SERVICE-INFO

Napotek za zamenjavo za garnituro za popravilo s sklopko za prosti tek generatorja in s fleksibilno spojno obojko

Proizvajalec vozil: Volkswagen

Modeli: Multivan T5, Phaeton, Touareg, Transporter T5

Slika 1: sklopka za prosti tek generatorja s fleksibilno spojno obojko in s pogonom z valjastimi zobniki

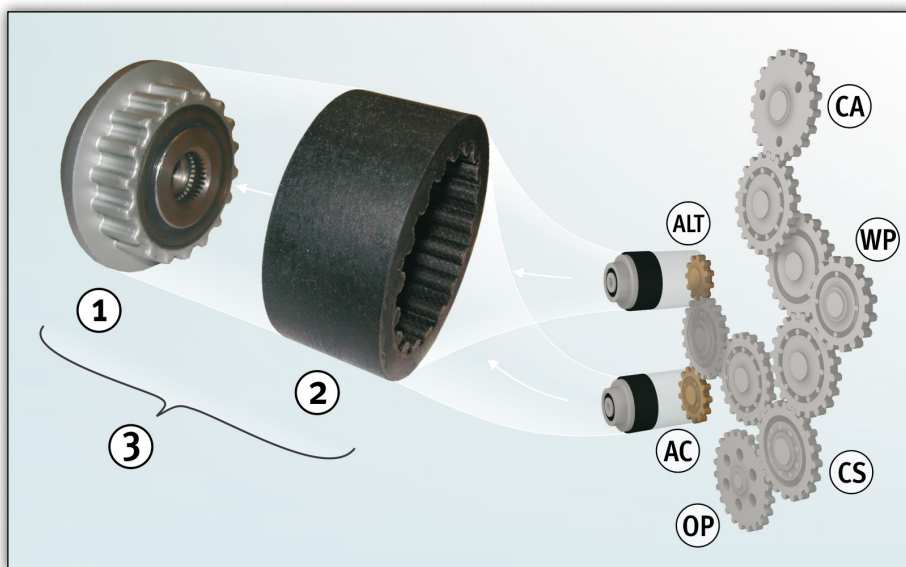
Katal. št.: (STARA):

- (1) 535 0118 10 (sklopka za prosti tek generatorja)
- (2) 536 0310 10 (fleksibilna spojna obojka)
- (3) 530 0493 10 (garnitura za popravilo)

Katal. št.: (NOVA):

- (1) 535 0118 10 (sklopka za prosti tek generatorja)
- 2) 535 0185 10* (fleksibilna spojna obojka)
- (3) 535 0186 10 (garnitura za popravilo)

Schaeffler Automotive Aftermarket lahko pri navedenih delih zamenja kataloško številko. Sami nadomestni deli se niso spremenili.

Sklopka za prosti tek generatorja 535 0118 10 (1) in spojna obojka 535 0185 10* (2) se uporabljata v tem pogonu tako za alternator (GEN) kot tudi za kompresor klimatske naprave (AC).

Poleg tega ponuja Schaeffler Automotive Aftermarket za kompletno popravilo še garnituro za popravilo 535 0186 10 (3), ki vsebuje sklopko za prosti tek generatorja in fleksibilno spojno obojko.
